PREFEITURA MUNICIPAL DE PORTO ALEGRE  
 CONSELHO DO PLANO DIRETOR  
 RESOLUÇÃO Nº 338/71

ASSUNTO: Modificação de alinhamentos

RESOLUÇÃO Nº 338/71

Nº 2

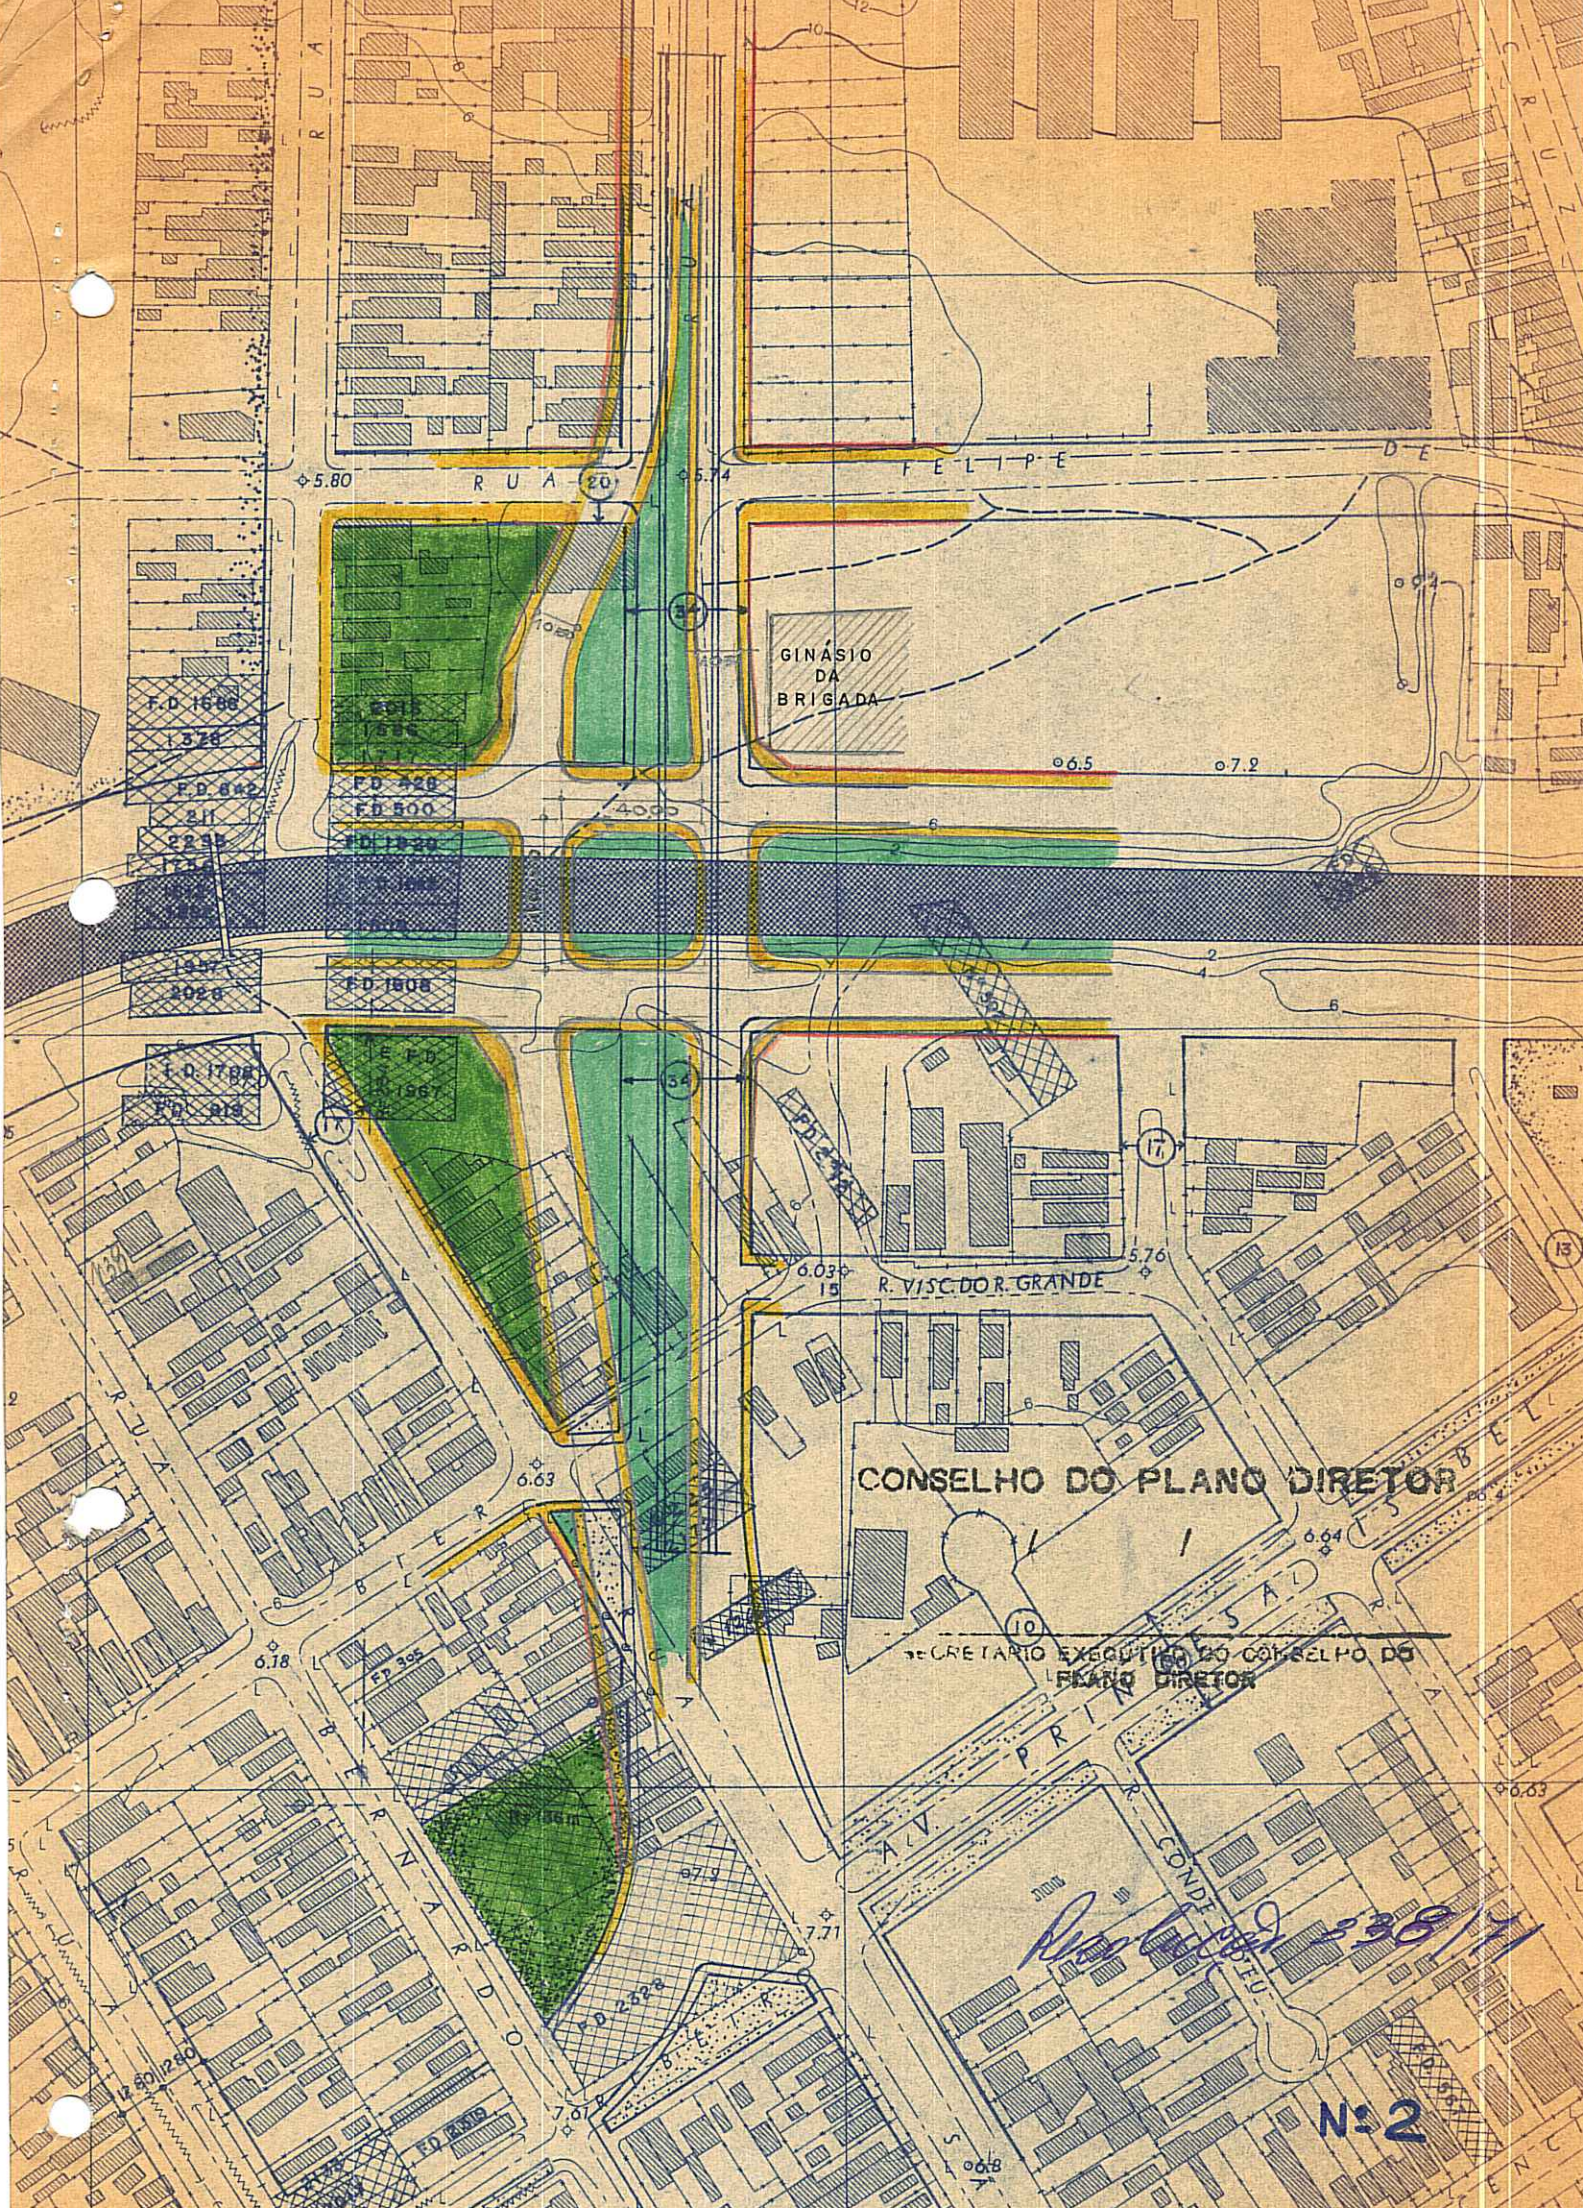
São modificados os alinhamentos no cruzamento da Avenida Ipiranga com a II Avenida Perimetral, prevendo-se espaço necessário para implantação de área verde tanto na quadra formada pela Avenida Ipiranga e Ruas Silva Sô, São Manoel e Felipe de Oliveira como na quadra formada pelas Ruas São Manoel, Goethe e Avenida Ipiranga, conforme planta anexa nº "2".

A alteração proposta resolvendo o cruzamento em nível com áreas de acumulação de veículos, no cruzamento da Avenida Ipiranga com a II Avenida Perimetral, é adotada afim de evitar possível remanejamento da rêde elétrica aérea de alta tensão caso persistisse a solução do cruzamento através de viaduto e também para não comprometer o espaço sôbre o Arroio Dilúvio que poderá ser destinado à futura solução de transporte de massas.

A criação de área verde proposta, nos dois quarteirões, visa dar condições de tratamento paisagístico para o espaço destinado ao referido cruzamento.
